# Porsche Carrera Cup France 2023

## Note Technique 11/2023

## IGNITION UNIT FIRE EXTINGUISHER SYSTEM

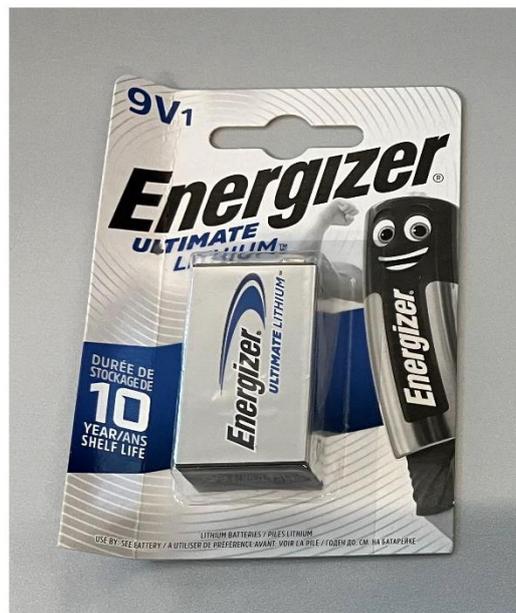
Porsche Motorsport informs that in isolated cases and under special circumstances, the fire extinguishing system may fail due to abnormalities within the ignition unit of the fire extinguishing system.

**The failure of an electronic component within the ignition unit of the fire extinguishing system, in connection with a low state of charge of the 9V battery, can lead to a failure of the fire extinguishing system in isolated cases. The fire extinguishing system can therefore not be deployed if necessary.**

The possible internal component damage of the ignition unit cannot be detected via the test function of the ignition unit.

Only ignition units with "white" stickers are affected.

It should be noted that units purchased from the spare parts department (white sticker) that were ordered for vehicles from model years 2021 & 2022 are also subject to the above-mentioned recommended action.

Ignition units with a red sticker are not affected by the abnormality and can be operated without restrictions.

- ▶ In order to ensure the function of the fire extinguishing system while the vehicle is in use, it is recommended for the time being to always insert a new 9V battery (lithium type) into the ignition unit of the fire extinguishing system immediately before driving. This enables operation/driving of up to 6 hours. The battery must be replaced after 6 hours in the "ARM" switch position of the ignition unit.
- ▶ If no new 9V battery (lithium type) is available before starting driving, operation of the vehicle **MUST** be suspended until a new 9V battery (lithium type) is installed.

**Porsche Motorsport has already defined a solution in cooperation with the supplier and is working with highest priority to provide new, free of charge ignition units as quickly as possible.**
